Vår referanse: PLAN-2022/29015-19
Saksbehandler: Marie Hatteberg Leivestad
Dato: 11.05.2023

Referat oppstartsmøte – reguleringsplanarbeid Fana. Gnr. 40, Bnr. 1462 m.fl., Signaturhagen Skjold, Arealplan-ID 71250000

Møtedato: 21.03.2023

Figur 5. Skisse fra planinitiativ med helårshager. Figur 6. Mulig uteareal på to nivå.

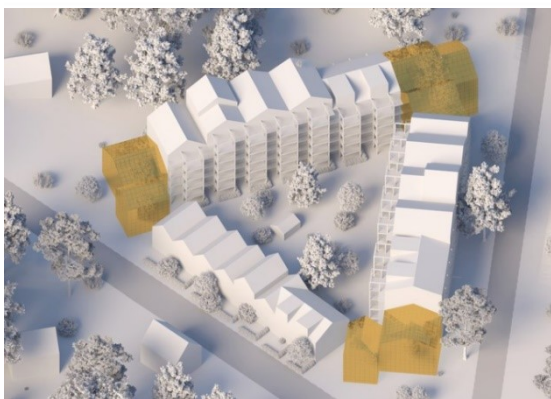
I hovedsak må prosjektet forholde seg til kravene i KPA 2018 når det gjelder mengde- og kvalitetskrav til uteareal. Det kan derimot vurderes gjennom planprosessen om de totale kvalitetene i prosjektet er gode nok til at vi kan akseptere at deler av helårshagene kan inngå i minimumskrav til uteoppholdsareal. For å kunne vurdere dette må det sikres gode og varierte aktiviteter i helårshager som vist i planinitiativ. Som avbøtende tiltak skal utendørsoppholdsareal ha særs gode kvaliteter og gode solforhold utover minimumskrav i

KPA. Om vi kan akseptere avvik i arealkrav må vurderes ut fra en total løsning gjennom planprosessen. Et eventuelt avvik må ikke gå på bekostning av hensyn til barn- og unge, og det må dokumenteres at hensynet til personer med funksjonsnedsettelse er ivaretatt i utearealene.

Det må vurderes hvordan en kan løse uteareal og samtidig ivareta terreng på en bedre måte. Naturterreng er positivt for barn og unge, og kan være et godt innslag i utearealet. Brukskvaliteten må da vurderes hvis arealet er brattere enn 1:3, om det kan medregnes i utearealkrav eller ikke. Det kan være utfordrende å etablere gode tilgjengelige uteareal på begge hovednivå, som vist i figur 6. Dette må vurderes gjennom planprosessen. Det er viktig at en ivaretar alle brukergrupper i utearealet, da spesielt med fokus på universell utforming.

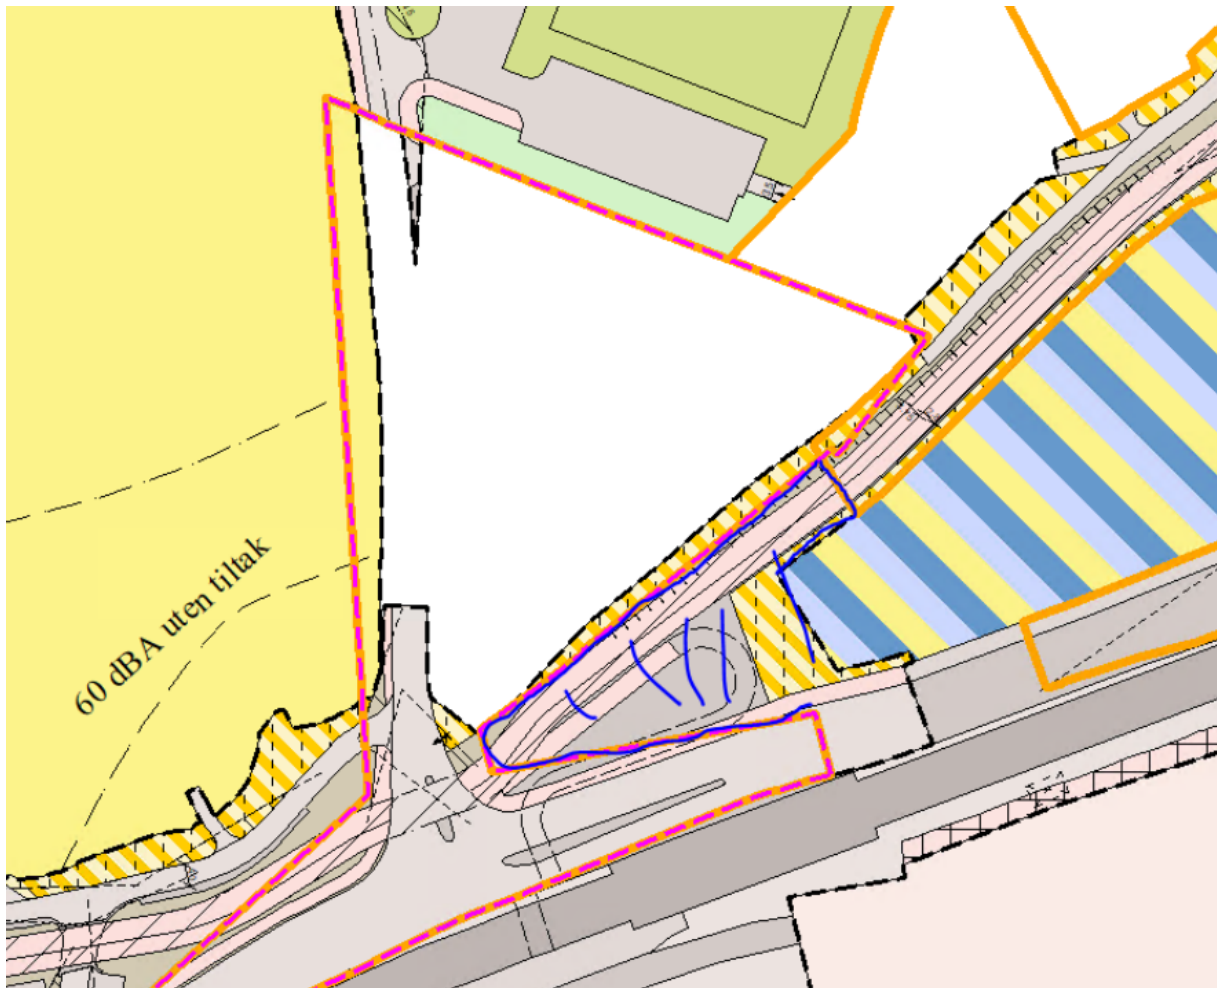
Planen overlapper med planforslaget 64460000, og som bildet under viser kan overlappingen bli enda bedre. Hadde vært en stor fordel om «skjøten» mellom planene er identisk, slik at man slipper overlappingen. Ellers virker tilpasningen til eksisterende plansituasjon bra.

Lite spørsmål til det blå skraverte området under: Hvorfor blir ikke denne delen av veien med i planforslaget? Følte liksom denne veibiten havnet litt mellom de nye planforslagene (Signaturhagen og 64460000).

Det skraverte arealet det vises til er regulert til annen veggrunn – tekniske anlegg i reguleringsplan for sykkelstamveg (planID 62870000). I planprosessen vil det legges til rette for tett samarbeid med Statens vegvesen ifm. utbygging av sykkelstamvegen. Det er tatt med tilstrekkelig areal for å sikre frisikt i krysset Tors veg / Fanavegen.
